京都市建築法令実務ハンドブックH30年5月改訂分に係る質問と回答

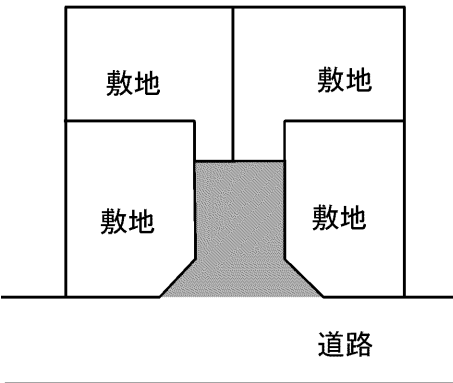
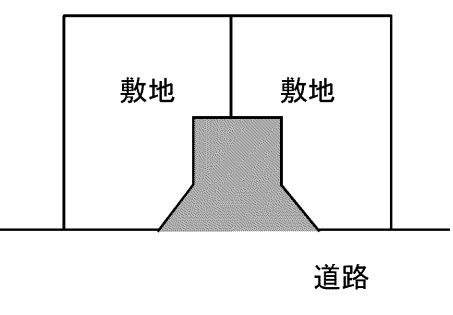
質問	掲載ページ	項目番号	質問	回答
	解-109	11-1	桁形格子の場合、開放率が同等であれば、10cm未満にすることは可能ですか。	建築物の高さに算入されない部分は、通風採光日影に影響の少ないものを対象としています。全体として開放率が同じでも部分的に日影が生じる場合があります。どの部分においても、影響が少ない開放の下限値として10cm以上を定めたものです。開放率で検討することは適切ではありません。
	質-15	1-13	認可小規模保育施設の、バリアフリー条例の扱いについて	A型B型は保育所、C型の家庭的保育事業（昼間里親）は対象外です。
	質-15	1-13	認可小規模保育施設の採光は、保育所の基準は適用されませんか	令19条に規定する保育所に該当しないため、適用されません。ただし、保育環境を鑑みて、A型B型は保育所の基準、C型の家庭的保育事業は住宅としての基準に適合させることが望ましいです。
	質-83	3-9	転回広場はすべて角地緩和の適用ができないのですか。	<p>緩和が受けられる例</p>  <p>道路</p> <p>緩和が受けられない例</p>  <p>道路</p> <p>緩和が受けられない例に該当した場合は、道路斜線制限については局所的に幅員が広がる部分（へび玉）として取り扱うことが可能です。</p>
